「【エコノミーシリーズ】 RoHS 対応 取手 鋳物タイプ」仕様変更のご案内

【エコノミーシリーズ】 RoHS 対応 取手 鋳物タイプ C-UWASND200

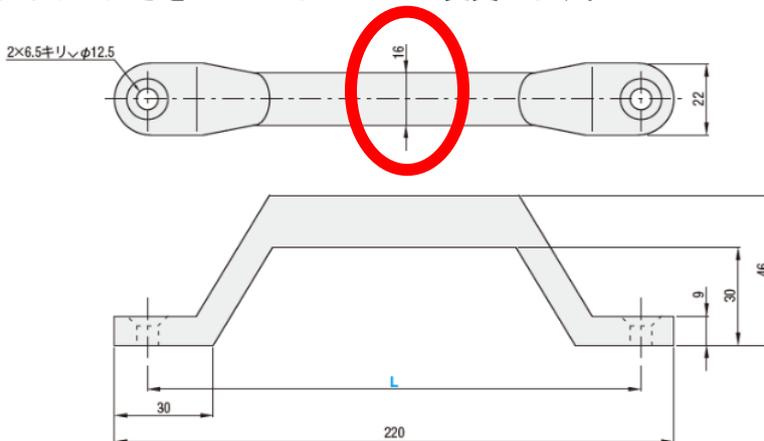
グリップ太さを 16mm から 14.5mm へ変更します。

【変更前】 16mm

【変更後】 14.5mm

※左記は変更前の外形図です。

カタログ数値が誤っていたため上記の数値に修正させていただきます。

カタログ表記誤りのため、現行商品から上記仕様となります。
